POR MEDIO DE LA CUAL SE OTORGA UN PERMISO DE VERTIMIENTOS Y SE ADOPTAN OTRAS DETERMINACIONES

LA DIRECTORA DE LA REGIONAL VALLES DE SAN NICOLÁS DE LA CORPORACIÓN AUTÓNOMA REGIONAL DE LAS CUENCAS DE LOS RÍOS NEGRO Y NARE, CORNARE. En uso de sus atribuciones legales y delegatarias y

1. Que mediante Auto AU-03432 del 05 de septiembre de 2022, se dio inicio al trámite ambiental de **PERMISO DE VERTIMIENTOS**, solicitado por la sociedad **ZARZALEJO S.A.S**, con Nit 900917489-9, a través de su representante legal el señor **JUAN JOSE SAN FRANCISCO DE PAULA ZULUAGA RIVERA**, identificado con cédula de ciudadanía número 98.524.990, o quien haga sus veces al momento, para el sistema de tratamiento y disposición de Aguas Residuales Domésticas –ARD, en beneficio del predio con folio de matrícula inmobiliaria 020-72041, ubicado en el municipio de Guarne, Antioquia

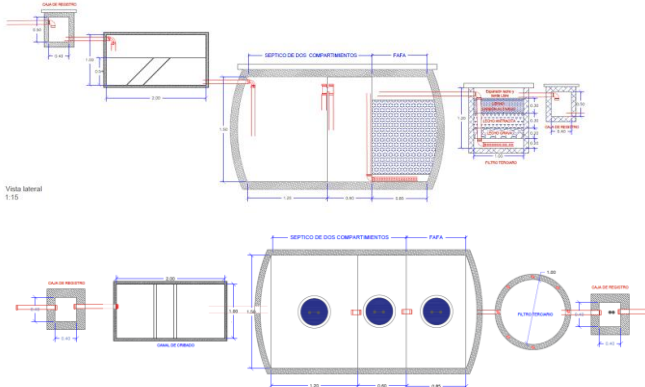
Para el tratamiento primario, se diseñó un tanque séptico, el cual debe cumplir con los siguientes parámetros de diseño según el RAS/2017:

Art. 173. Tanque séptico	Observaciones
Tiempo de retención hidráulica debe estar entre 12 a 24 horas	22 horas Cumple
